D. Rafael Orsa  
Licencia para edificar de nueva planta en la manz. 6.<sup>a</sup>  
de las afueras del Portillo de Embajadores

1  
p. D.  
Diseño de Fachada para una Casa que se ha de edificar en las afueras del Cortijo de Embajadores de esta Corte.

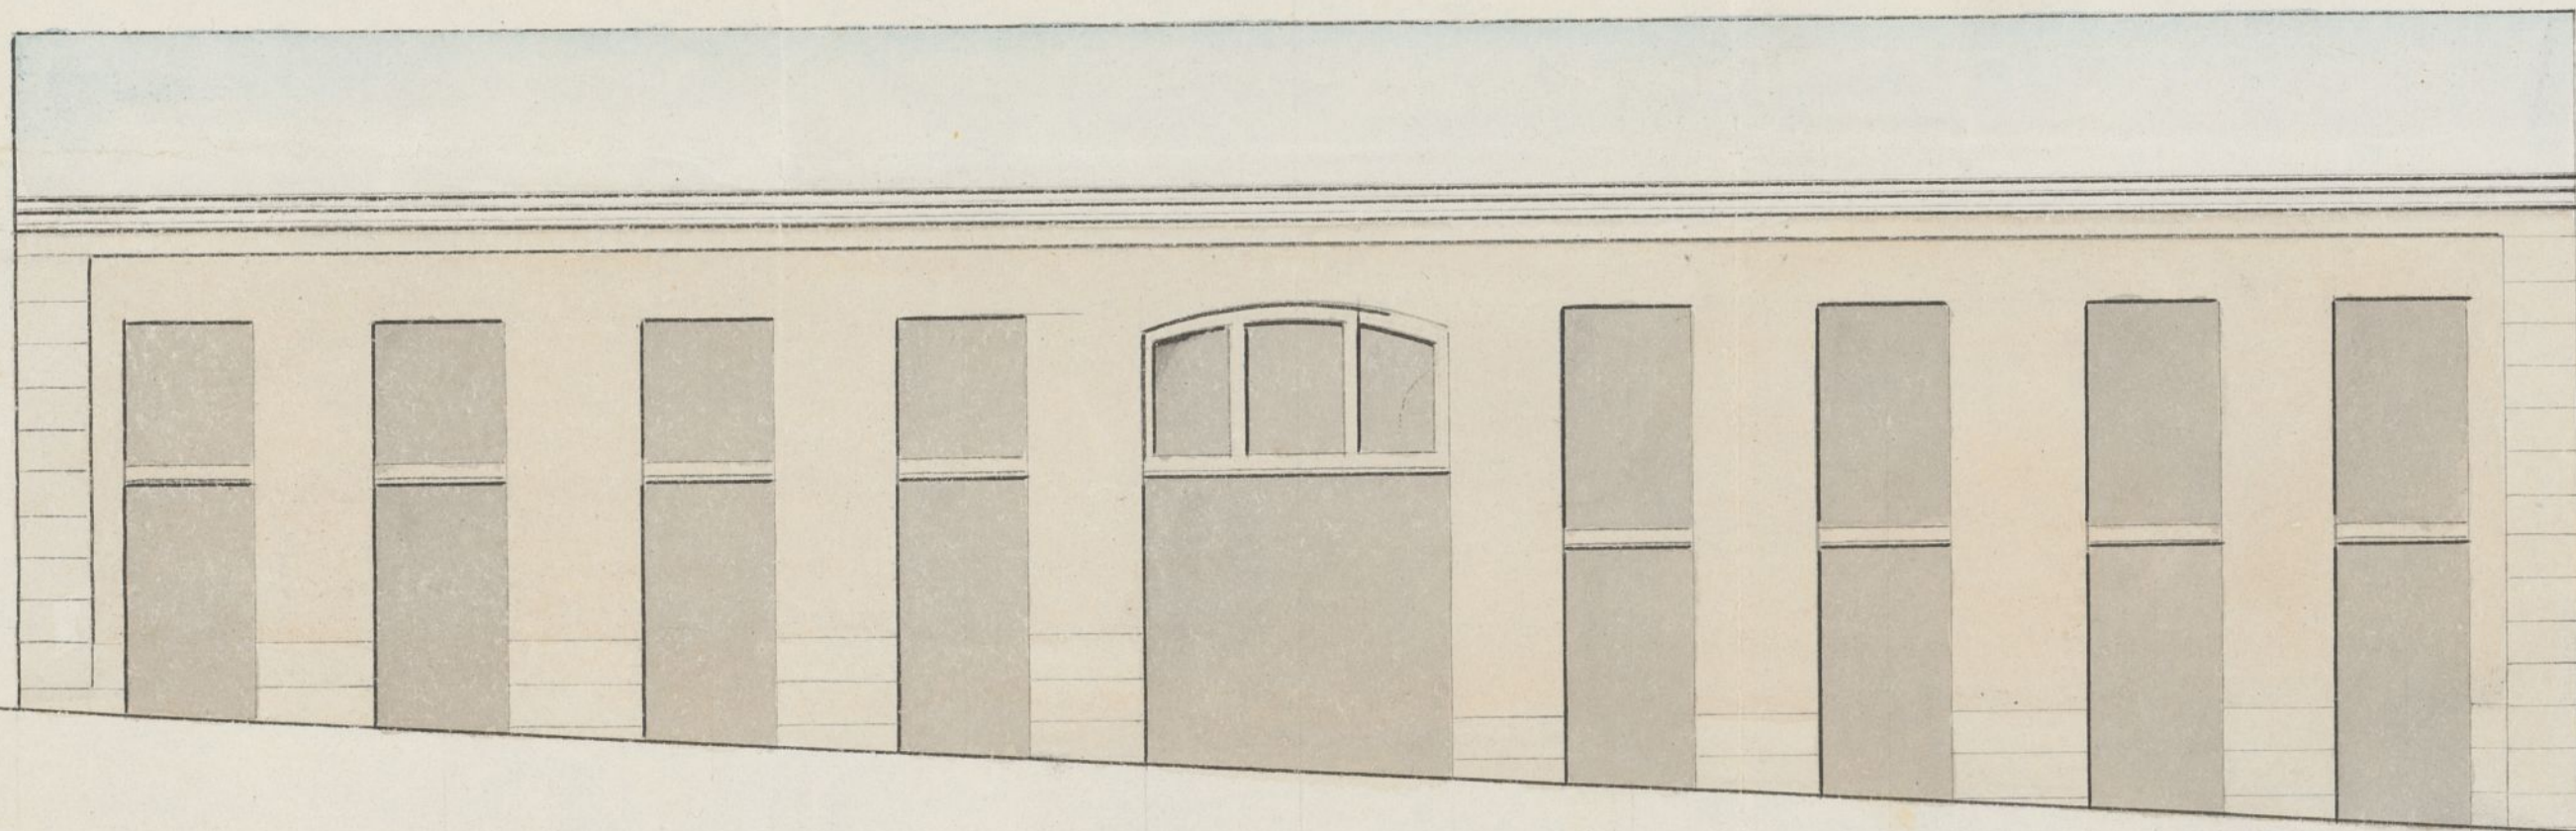
Examinado el diseño de fachada que es adjunto firmado por D. Vidoro Lerena y Rubio, Arquitecto por la Academia de Nobles Artes de San Fernando, le hallo arreglado a los principios del arte y acuerdos del Excmo. Ayunt.º. En esta atención no encuentro inconveniente en que se sirva conceder la licencia pedida a condición de que se observe en la construcción el expresado diseño y que los cimientos se construyan de piedra picada con mezcla de cal y arena sobre terreno firme dándole tres pies de grueso hasta medio pie mas bajo q. el enras del pío dela. Sobre dicho enras se ha de construir el local de la fachada de dos y medio pies de grueso que por lo menos

será de mampostería de pedernal trabada con mortero de cal y arena construyendo el resto de dicha pared de fábrica de ladrillo hasta recibir el alero que será de madera descubierto, ordinario por lo menos, colocando los batientes y rejas de modo que no salgan del haz exterior de la fachada y por último se rebocará esta con estuco blanco; pero como V.E. se halla encargado de la policía, buen aspecto de los edificios y de la seguridad pública, podrá cuando guste mandar que reconozca e informe sobre el estado de la obra así como el Sr. Teniente de Alcalde del Distrito, sin embargo que el celador de P.V.ª debiera dar aviso luego que este construido el local de la fachada para practicar el primer reconocimiento y segundo después de coronada aquella con el alero, para que practicados conste por ellos cuanto el Excmo. Ayuntamiento permite en el particular. En la construcción de andamios tanto interiores como exteriores cuidará el Arquitecto bajo su responsabilidad se construyan segundante y en la forma que prescribe la orden de V.E. de 14 de Agosto último inserta en el diario de avisos de 17 del mismo mes. Es cuanto puede manifestar a V.E. en el particular. Madrid 17 de Octubre de 1887.

ceda a D. Rafael Orma la licencia solicitada  
para edificar en la manz.<sup>a</sup> 6.<sup>a</sup> del Barrio de las  
afueras del Portillo de Embajadores, siempre que el  
interesado se sujete al dictamen presentado y observe las  
reglas de construccion que el Arquitecto Municipal  
marca en su informe.
